**Freie und Hansestadt Hamburg  
Bezirksamt Hamburg-Harburg  
Fachamt Stadt- und Landschaftsplanung**

**Vorhabenbezogener Bebauungsplan Wilstorf 37 „Winsener Straße 32-50“**

**hier:** Beteiligung gemäß § 3 Absatz 2 des Baugesetzbuchs vom 22. März 2021 bis 23. April 2021

Abwägung der eingegangenen Stellungnahmen gemäß § 1 Absatz 7 des Baugesetzbuchs

Nr.	Inhalt der Stellungnahme	Stellungnahme Fachamt Stadt- und Landschaftsplanung (SL)
	 <p>Abbildung 1, Schnitt EFH, Eigenheimweg 21e</p>

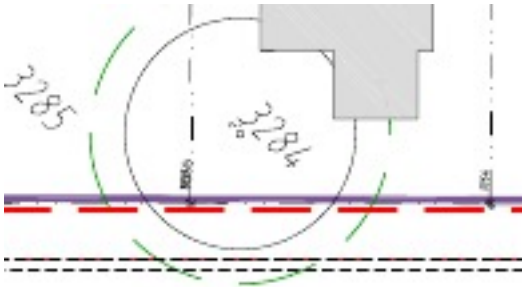
Nr.	Inhalt der Stellungnahme	Stellungnahme Fachamt Stadt- und Landschaftsplanung (SL)
8.2.	<p><b><u>[Maß der baulichen Nutzung: Gebäudehöhe]</u></b></p> <p><u>Begründung:</u></p> <p>1. Fehlende Gebietsverträglichkeit:</p> <p>Bei den geplanten Gebäuden im Bauabschnitt 1 (hinterer Bereich zum Eigenheimweg) handelt es sich um großflächig angelegte dreigeschossige Mehrfamilienhäuser mit Flachdächern. Diese geplanten Mehrfamilienhäuser überragen die Bestandsgebäude, vornehmlich Satteldach Ein- und Zweifamilienhäuser, deutlich und fügen sich keinesfalls in die Umgebung ein und stören das Gesamtbild der Siedlung.</p> <p>Forderung:</p> <p>Die geplanten Mehrfamilienhäuser (Nr. 4 + 5 auf dem Vorhaben- und Erschließungsplan 501 Master VEPL 1) dürfen hinsichtlich der Gebietsverträglichkeit und unter Berücksichtigung der nordwestlich gelegenen Nachbarbebauung im Eigenheimweg keine Zulässigkeit für 3 Vollgeschosse erhalten. Den Großteil der nahegelegenen Wohngebäude im Eigenheimweg zeichnet eine 2-geschossige Bauweise aus. An diesen Gebäudehöhen etwa 8 Metern (2 Vollgeschosse, siehe Abbildung 1 unten) ist auch die zulässige Gesamthöhe für die Baufelder / Gebäude 4 + 5 zu orientieren sowie eine Überschreitung dieser ausdrücklich zu vermeiden.</p>	<p><b>Der Stellungnahme wird nicht gefolgt.</b></p> <p>Nach Auffassung der Plangeberin gibt es im Umfeld des Plangebiets kein „Gesamtbild der Siedlung“: die Bestandsbebauung der Umgebung zeigt sich sehr heterogen.</p> <p>Bei dem Begriff der Gebietsverträglichkeit geht es in erster Linie um die Frage, ob eine bestimmte Nutzung mit dem festgesetzten Baugebiet vereinbar ist und dessen Gebietscharakter wahrt. Mit dem vorgelegten Bebauungsplanentwurf wird ein Vorhabengebiet festgesetzt, in dessen Rahmen die konkret geplanten Nutzungen zulässig sind.</p> <p>Mit der vorgelegten Planung soll auch eine untergenutzte und in Teilen brach liegende Fläche einer neuen Nutzung zugeführt werden, die in ihrer städtebaulichen Dichte der innerstädtischen Lage angemessen ist. Im Rahmen des Bebauungsplanverfahrens wurden die daraus resultierenden, möglichen Auswirkungen geprüft und in die Abwägung eingestellt. Die geplante dreigeschossige Bebauung wird mit Flachdächern ausgebildet, sodass die geplanten Gebäudehöhen nicht in so großem Maße von den Firsthöhen der bestehenden eingeschossigen Bestandsgebäude mit Satteldach abweichen werden. Auch die Einhaltung von bauordnungsrechtlich geforderten Abstandsflächen zur Nachbarbebauung sowie die Untersuchung der durch die geplante Bebauung möglicherweise entstehenden Verschattung wurde im Rahmen der Erarbeitung des vorhabenbezogenen Bebauungsplanentwurfs geprüft mit dem Ergebnis, dass der vorgelegte Entwurf entsprechende Anforderungen berücksichtigt und der Nachbarschutz diesbezüglich gegeben ist.</p> <p>Von einer Reduzierung der geplanten Baumasse im rückwärtigen Bereich wird daher abgesehen.</p> <p>(siehe Punkt 2.2, Abs. 1 -12)</p>
